B737（JA56AN）事故調査報告書における問題点

～再発防止に寄与する事故調査を！～

エアーニッポン(2012年4月1日に全日空に吸収合併)が運航する B737(JA56AN)は 2009 年 8 月 10 日東京国際空港の滑走路 22 に着陸した際、一度目の接地で機体がバウンドし、大きな重力加速度を伴いながら二度目の接地をしました。再接地後、スピードブレーキ（スポイラーとも呼ばれる主翼上面に立つ抵抗板）やオートブレーキの作動により、予想に反した急激な機首上げモーメントが発生し、尾部が滑走路に接触して機体を損傷しました。

付図4 DFDRの記録(2)

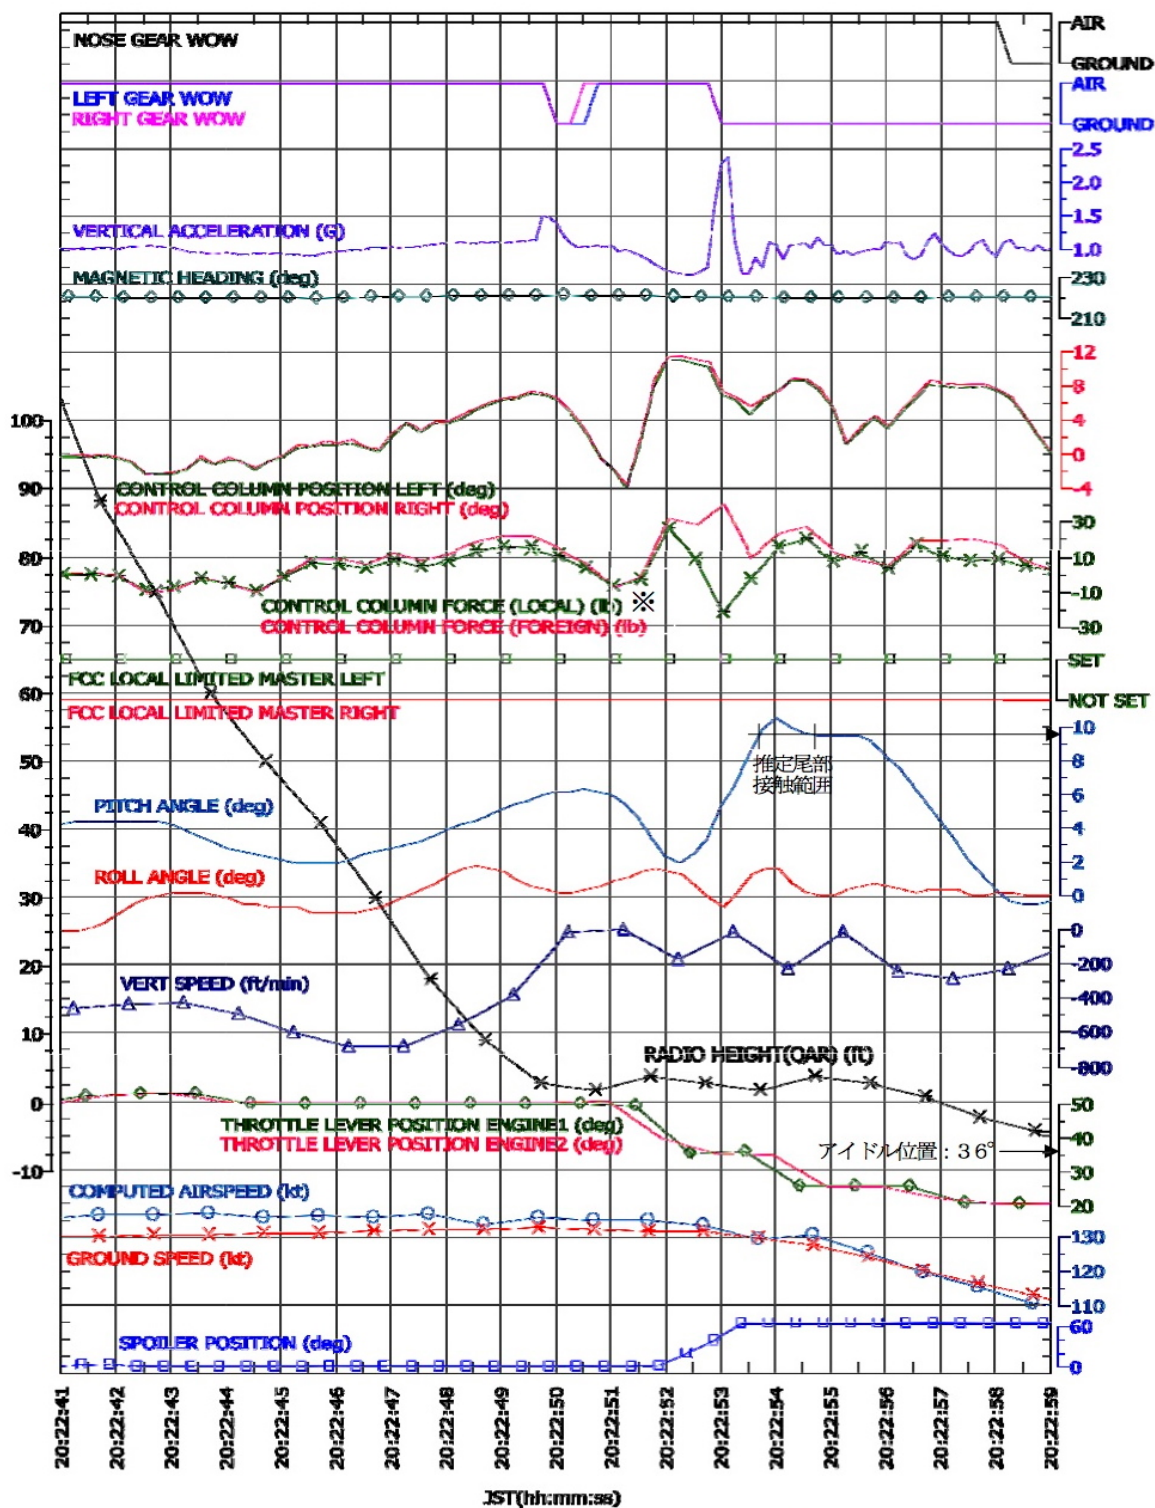
再接地後2秒間の平均対地速度は約128.5ktで、滑走路上に残されていた擦過痕の長さは約67mであったが、この速度で約67mを移動するのに必要な時間は $(67 \div (128.5 \times 1852 \div 3600)) = 1.013$ 約1秒である。付図4で、ピッチ角が最も大きくなっている1秒間は、ピッチ角が約9.7°以上の部分に相当している。

しなければならない場合もあります。事故報告書には、バウンド中「CCP には大きな押す方向及び引く方向の動きがあった」と分析していますが、実際の飛行機の姿勢（ピッチ）は一度目の接地が約 6° ピッチでバウンドし、再接地までの約 3 秒の間にピッチは $6^{\circ} \rightarrow 2^{\circ} \rightarrow 5.3^{\circ}$ といずれも通常の接地姿勢の範囲内で推移しており、決して過大な操作とはなっていません(付図 4 DFDR の記録 参照)。再接地後の状況についても、操縦桿を押し、次いで大きく引いたと操縦桿の動きを主に分析し、スポイラー（スピードブレーキ）や車輪のブレーキによるピッチモーメントの影響については分析がなされていません。

事故調査報告書では全く触れていませんが、本事故ではバウンド中のスポイラーの展開により、機体は毎分約 500 フィートの降下率で二回目の接地となっています。その時のピッチは 5.3° であり、そこまでは通常の着陸の範囲でした。しかし、その時操縦桿の動きが $+5.3^{\circ}$ から $+2.8^{\circ}$ まで機首下げ側に戻されているにもかかわらず、機首は最大で毎秒 8° のレートで上がり、テールストライクに至っています。離陸時には毎秒 $2^{\circ} \sim 3^{\circ}$ のレートで機首上げを行うことが推奨されていることを考えると、極めて異常なピッチ変化です。これは完全にパイロットの予想に反した機体の動きであり、パイロットが体得している一連の着陸操作では考えられない動きと言えます。パイロットの意に反したこのような機体の動きがなぜ発生したのかという点を究明することこそ、同種事故の再発防止に寄与する真の事故調査ではないでしょうか。

着陸時におけるバウンドは、事故の直接の要因とは言えません。2 回目の接地直前のスポイラー展開の影響による、パイロットの予測を上回る急激な機体の動きこそ重要な事故要因と考えられます。事故時の機体の動きをみれば、2 回目の接地時のピッチは 5.3° であり、その時機体は毎秒 8° で機首上げが進行していました。後部胴体が接地するリミットである約 9° までには、時間にして 0.5 秒程度しか余裕がありません。機長が状況を認識してコントロールを行い、機体が動くまでの反応時間を考慮すれば、このような状況で修正操作やテイクオーバーをすることは不可能であり、事故調査報告書に言う所の再発防止策は非現実的なものといえます。
